## Дисплей GreenStar™ 3 2630

## Приемник StarFire™ 6000

#### **Уведомление о выпуске**

*StarFire 6000 - File Manager*

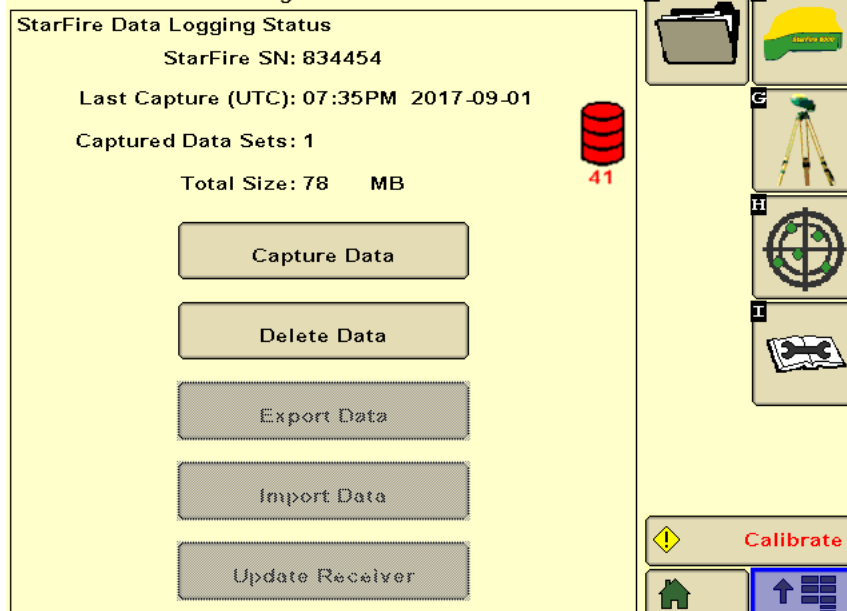
**Дефект диспетчера файлов** — была внедрена новая пиктограмма для обнаружения внутренних неисправностей аппаратного обеспечения. После установки программного обеспечения версии 18-1 в случае обнаружения какой-либо внутренней неисправности аппаратного обеспечения может появляться красная пиктограмма с числом 41. Приемник будет работать, как обычно, но в случае нажатия кнопки "Сбор данных" пользователь будет получать сообщение об ошибке "Недостаточно места для хранения данных", и сбор данных будет невозможен. Для восстановления возможности использования кнопки "Сбор данных" без получения сообщения об ошибке "Недостаточно места для хранения данных" потребуется замена приемника.
